EKSPERTYZA TECHNICZNA nr CI-KM/134/2007

Wskazania zamienne w zakresie ewakuacji ludzi z remontowanego i częściowo przebudowywanego budynku Samodzielnego Publicznego Zakładu Opieki Zdrowotnej Szkół Wyższych w Szczecinie, przy al. Wojska Polskiego 97.

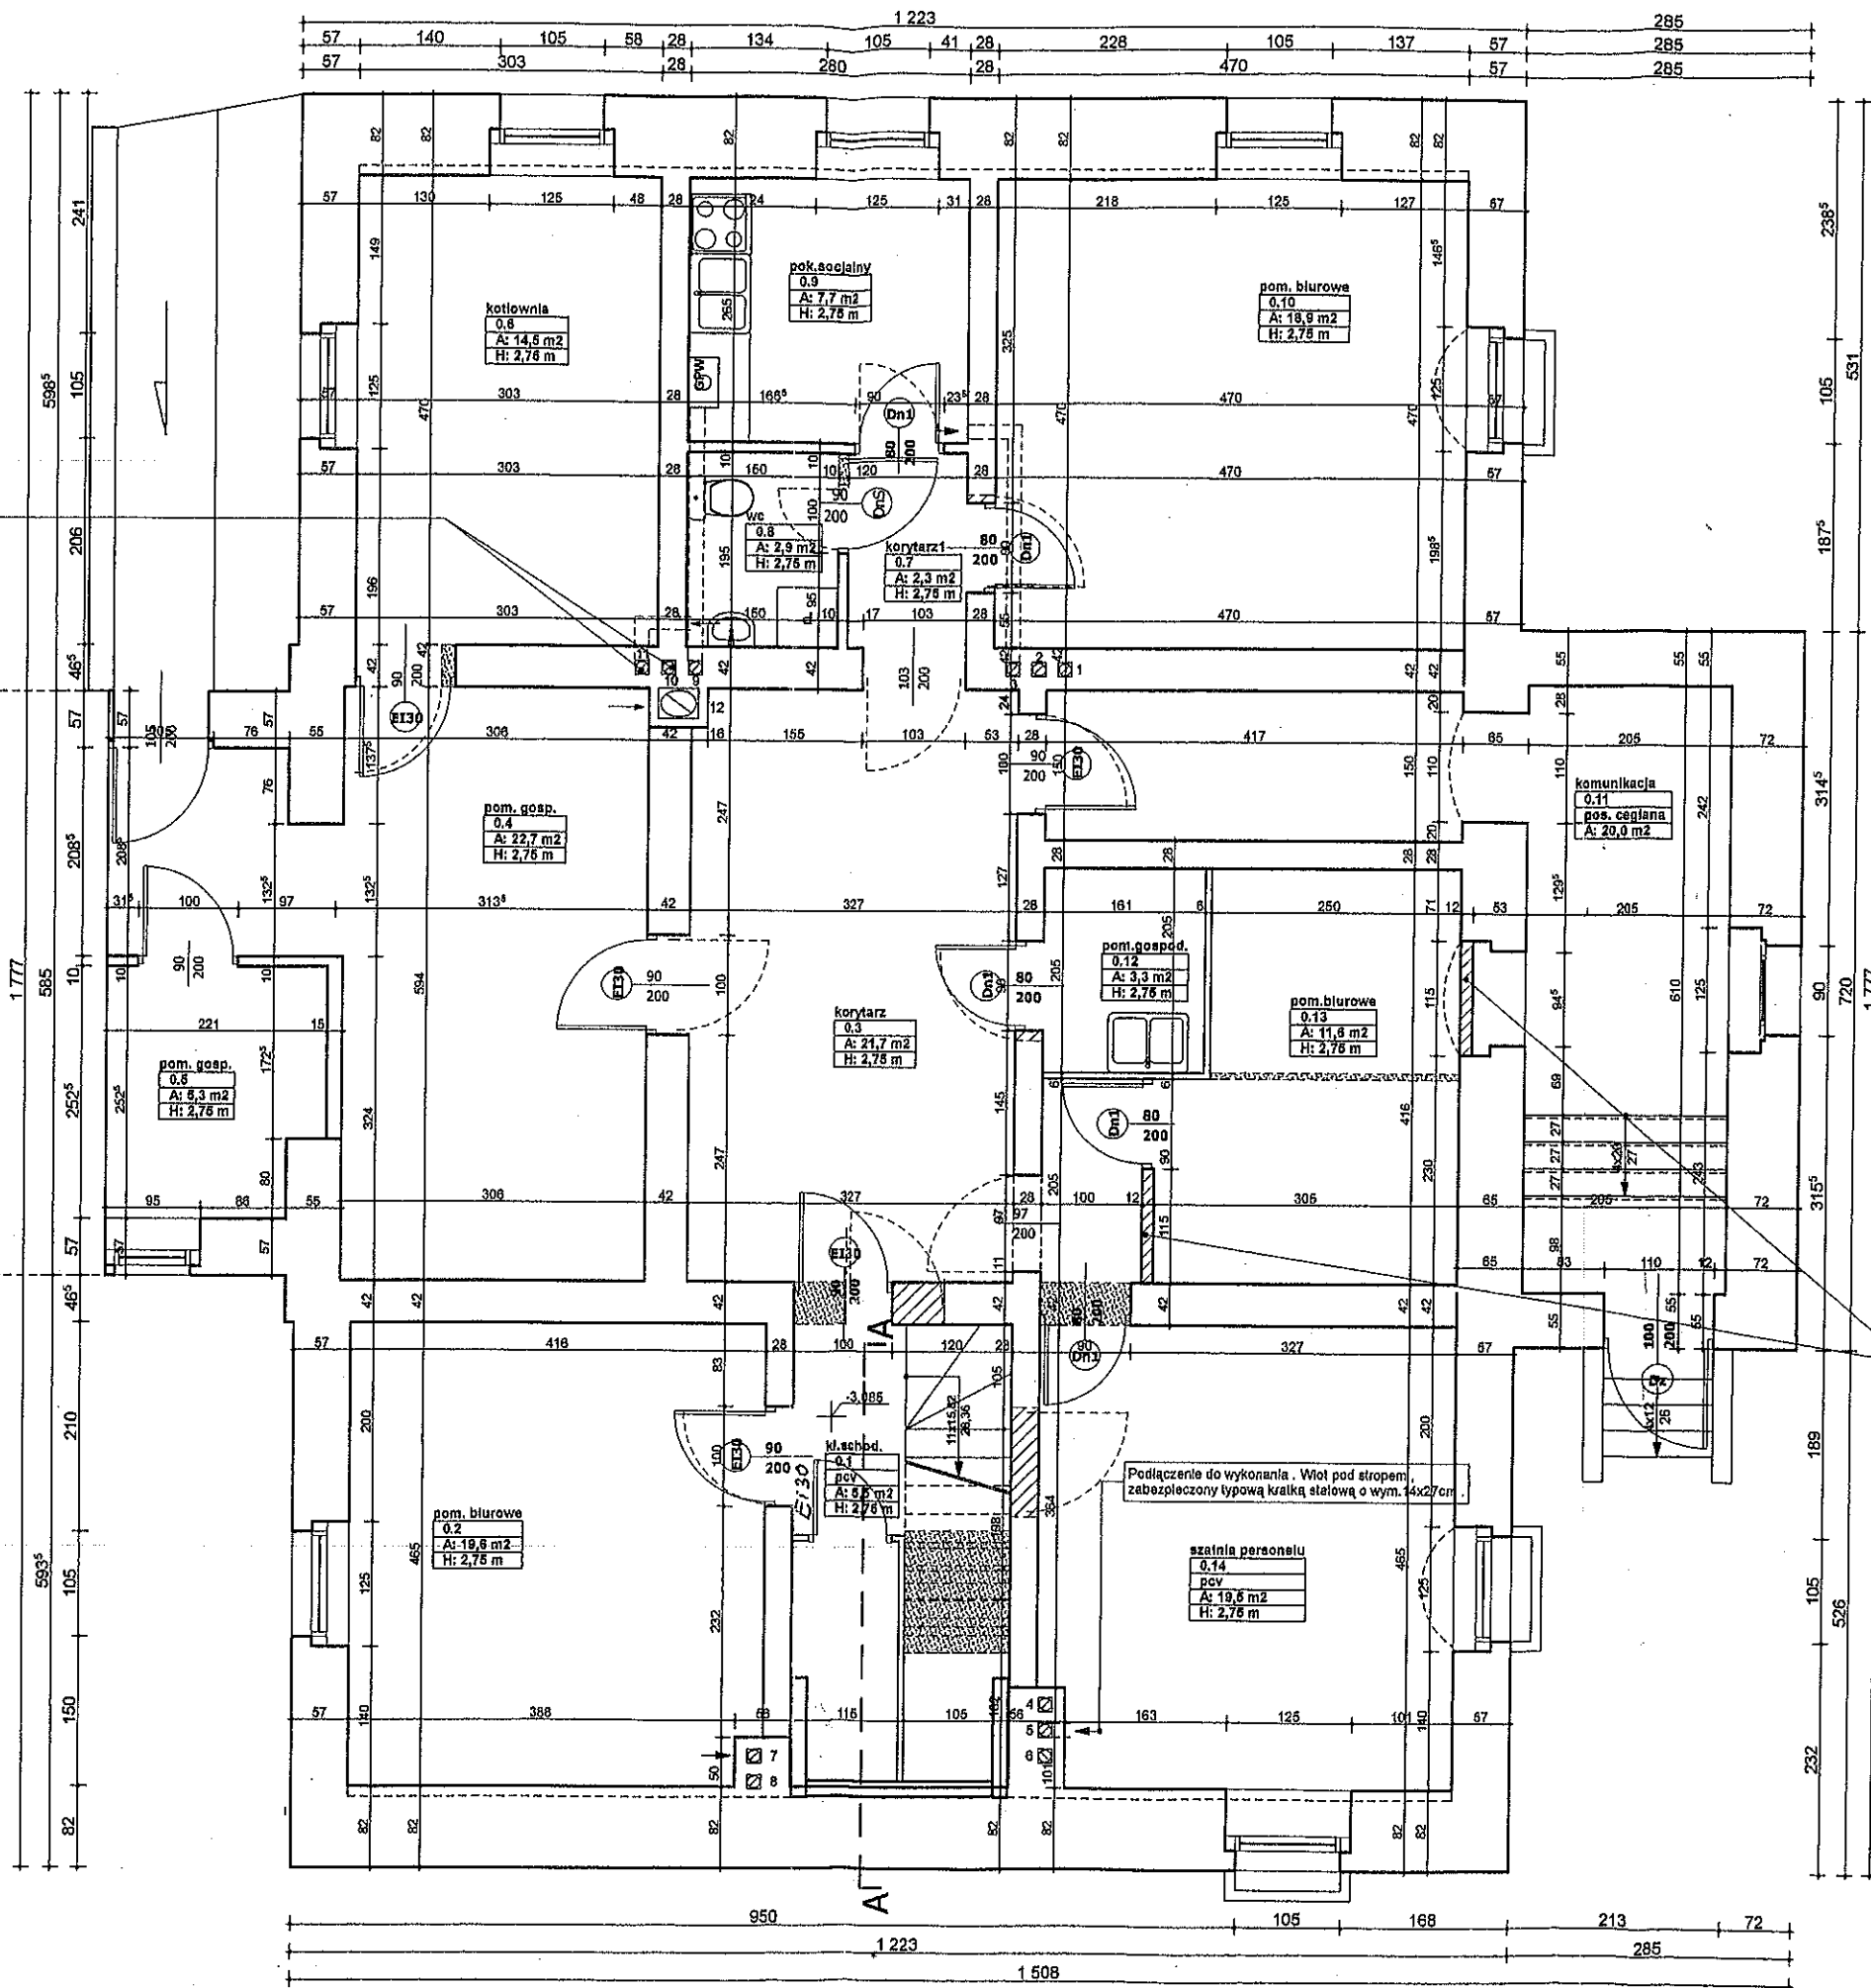
1) Na poziomie piwnic

- a) część ZL III (biura) jest oddzielona od pomieszczeń gospodarczych nr 0.4 drzwiami zwykłymi – a winna być zamknięta drzwiami klasy EI 30 (§ 250, ust. 1 **WT**) – drzwi takie **zostaną** zamontowane,
- b) klatka schodowa **zostanie** w poziomie piwnic oddzielona od korytarza nr 0.3 oraz od pomieszczenia technicznego pod schodami i pomieszczenia biurowego nr 0.2 drzwiami pożarowymi klasy EI 30 – obecnie są to drzwi zwykłe,

- c) wyjście ewakuacyjne korytarzem nr 0.11 posiada następujące niedogodności:
- 4 stopnie schodowe o wysokości 0,2 m przy dopuszczalnych 0,17 m (§ 68, ust. 1 WT),

1) W poziomie piwnic

- a) oddzielić klatkę schodową od: korytarza nr 0.3; pomieszczenia nr 0.2 i pomieszczenia pod schodami przy pomocy drzwi pożarowych klasy EI 30 z samozamykaczami,

- b) zamknąć drzwiami pożarowymi klasy EI 30 wejście z korytarza 0.3 do pomieszczenia gospodarczego nr 0.4 oraz z pomieszczenia gospodarczego nr 0.4 do kotłowni nr 0.6,

- c) wymienić drzwi dwuskrzydłowe, prowadzące na zewnątrz z korytarza nr 0.11 o szerokości 1,09 m wymienić na drzwi jednoskrzydłowe o szerokości użytkowej min 0,9 m. Drzwi te również nie powinny być zamknięte na klucz umieszczony w specjalnej skrzynce, lecz w zamki patentowe nawierzchniowe lub też w zamek antypaniczny (otwarcie tych drzwi z zewnątrz możliwe byłoby tylko przy pomocy klucza),

- d) korytarz nr 0.3 i korytarz nr 0.11 należy wyposażyć w oświetlenie ewakuacyjne (lampy z własnym źródłem prądu) o natężeniu zwiększonym do min 5 lx, a przy zejściu przez 4 stopnie schodowe o wysokości 0,2 m każdy, należy na ścianach zainstalować fosforencyjne znaki ewakuacji informujące o przejściu przez stopnie schodowe (znak nr 7E i 8E wg PN-92/N-01256/02).

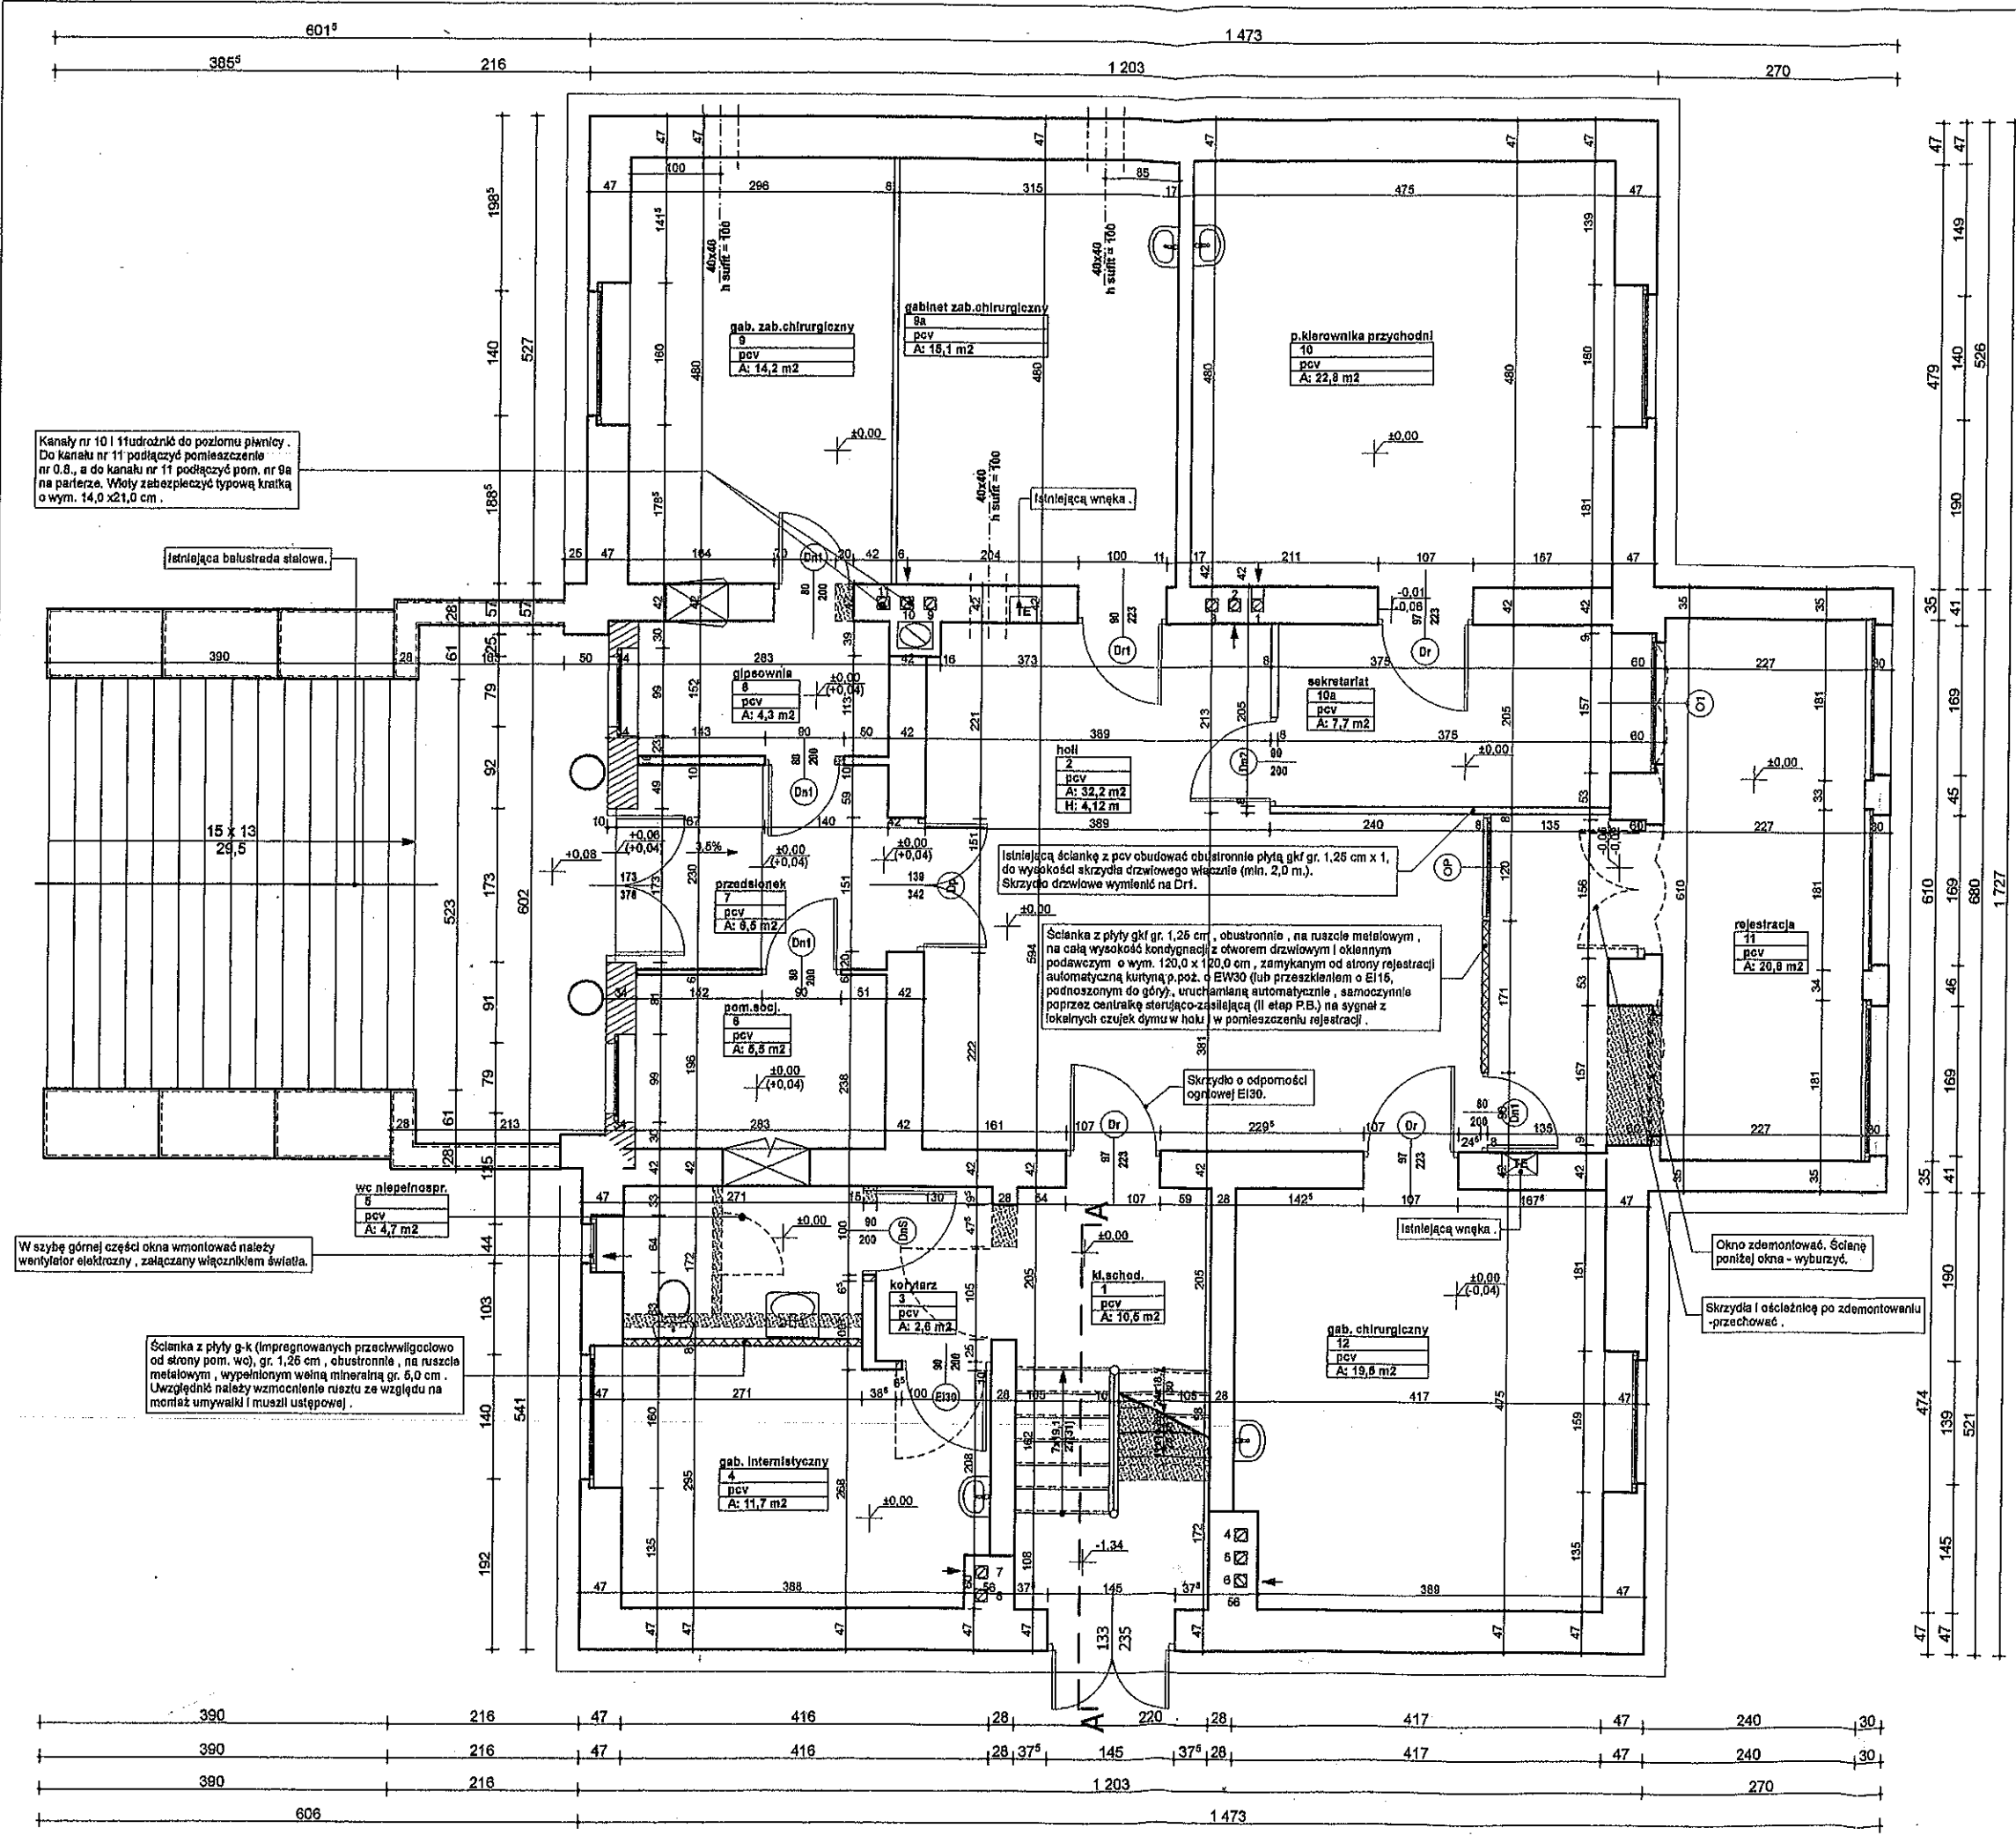
2) Na poziomie parteru

- a) drzwi główne wejściowe posiadają równe skrzydła o szerokości 0,865 m każde przy wymaganej szerokości min 0,9 m dla przynajmniej 1 skrzydła (§ 240, ust. 1 WT) – szerokości ani też podziału skrzydeł tych drzwi nie można zmienić, gdyż:
- są to drzwi nowe, wymienione w roku 2006, ściśle wg wskazań Konserwatora Zabytków (zał. nr 3)¹,
- b) drzwi z przedsionka nr 7 na hol nr 2 – dwuskrzydłowe o szerokości 1 skrzydła 0,695 m (naruszony § 240, ust. 1 WT) – szerokości tych drzwi nie można zmienić¹,
- c) drzwi boczne prowadzące bezpośrednio na zewnątrz z klatki schodowej posiadają szerokość użytkową 1,33¹ m, tj. niezgodną z wymogami § 68, ust. 1 i § 239, ust. 4 WT, ponadto skrzydła tych drzwi posiadają szerokość 0,665 m każde, co jest niezgodne z wymogiem § 240, ust. 1 WT – są to drzwi nowe, wymienione w roku 2006, ściśle wg wskazań Konserwatora Zabytków (zał. nr 3)¹.

Ponadto, w ramach przebudowy projektowane jest zwiększenie powierzchni rejestracji poprzez postawienie nowej ścianki działowej w obecnym holu nr 2, z wyburzeniem ściany nośnej pod obecnie istniejącym tzw. oknem podawczym. Okno podawcze do pomieszczenia rejestracji jest wymogiem technologicznym **i nie może go nie być**. Jednocześnie hol nr 2 jest częścią poziomej drogi ewakuacyjnej dla parteru, a ta winna mieć obudowę co najmniej klasy EI 15, zgodnie z wymogami § 241, ust. 1 i 2 WT co najmniej do wysokości 2 m.

2) W poziomie parteru

- a) w ścianie z płyt GKF klasy EI 60 wydzielającej pomieszczenie rejestracji nr 11 od holu nr 2 nad przesuwным oknem rejestracyjnym, zamontować przeciwpożarową kurtynę klasy EW 30, jako zamiennik przeszklenia EI 15, uruchamianą automatycznie, samoczynnie poprzez centralkę sterująco-zasilającą na sygnał z lokalnych czujek dymu w holu i w pomieszczeniu rejestracji,
- b) zamknąć drzwiami pożarowymi klasy min EI 30 z samozamykaczami wejście z holu i z gabinetu nr 4 do klatki schodowej,
- c) hol nr 2 i przedsionek nr 7 wyposażyć w oświetlenie ewakuacyjne o zwiększonym do min 5 lx natężeniu, które będzie rekompensować niezachowaną szerokość skrzydeł głównych drzwi wyjściowych.
